**Commission économique pour l'Europe**

**Forum mondial de l'harmonisation des Règlements  
concernant les véhicules**

**Règlement ONU n° 17 (Résistance mécanique des sièges)****Proposition de série 10 d'amendements au Règlement ONU  
n° 17 (Résistance mécanique des sièges)****Communication de l'expert de la Commission européenne\***

Le texte ci-après, établi par les experts de la Commission européenne au nom du groupe de rédaction, vise à transposer le Règlement technique mondial ONU n° 7, phase 2 (GTR7-PH2) dans le Règlement ONU n° 17. Il est fondé sur le document de travail ECE/TRANS/WP.29/GRSP/2018/34. Les modifications apportées au texte actuel du Règlement ONU, y compris jusqu'au correctif 1 et au complément 1 à la série 09 d'amendements (ECE/TRANS/WP.29/2019/35, et ECE/TRANS/WP.29/2019/116), sont indiquées en caractères gras pour les ajouts ou biffés pour les suppressions.

Figure 4

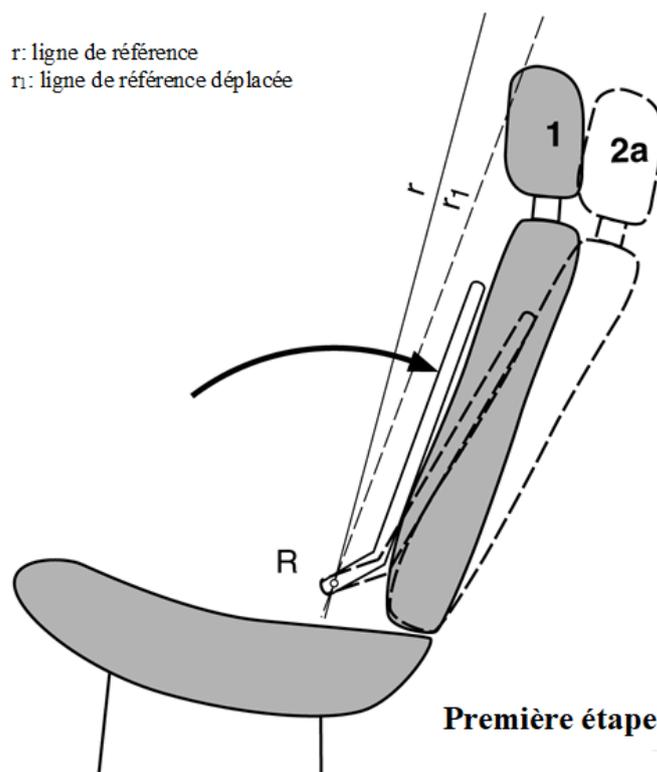
Annexe 5, lire :

### Détails des lignes tracées et des mesures effectuées pendant les essais

Figure 8-14  
 Mesure d'une discontinuité verticale "a". Exemple de discontinuité horizontale

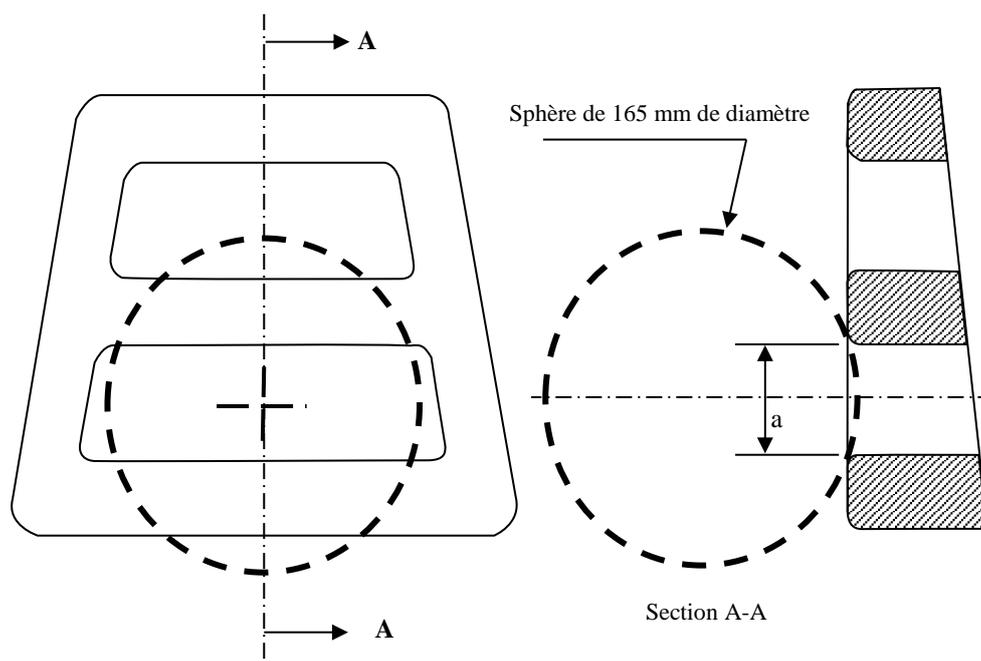
2.5 Déterminer la dimension de la discontinuité en mesurant la distance rectiligne entre les bords intérieurs des deux points de contact les plus éloignés, comme décrit aux figures 8-1 et 8-2.

Figure 9-3

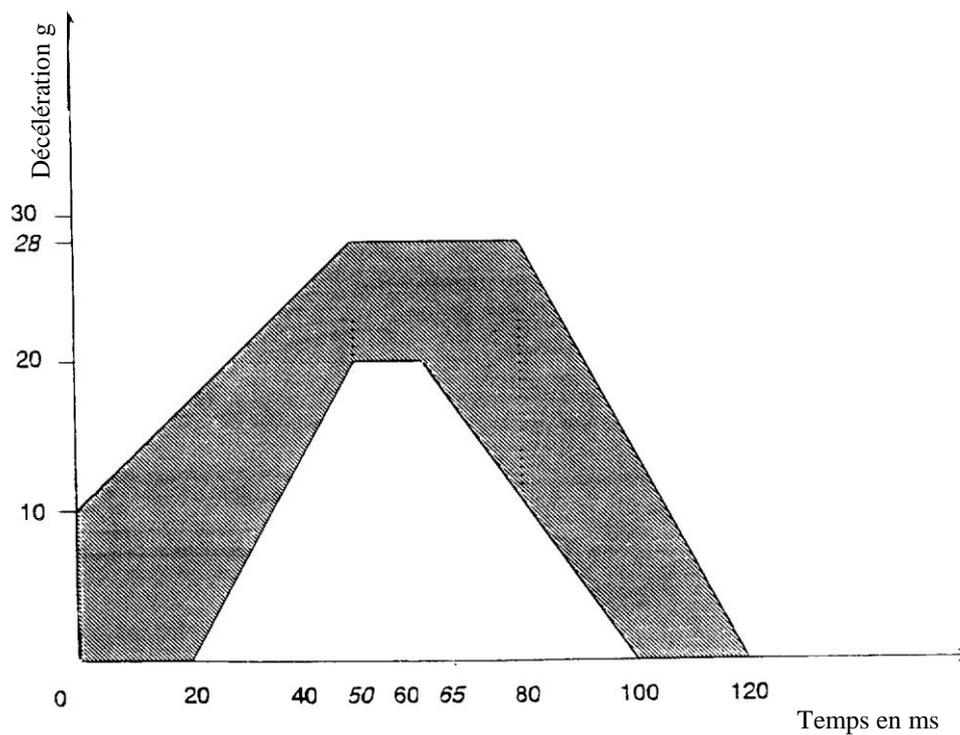
La figure devient la figure 9-3, comme suit :
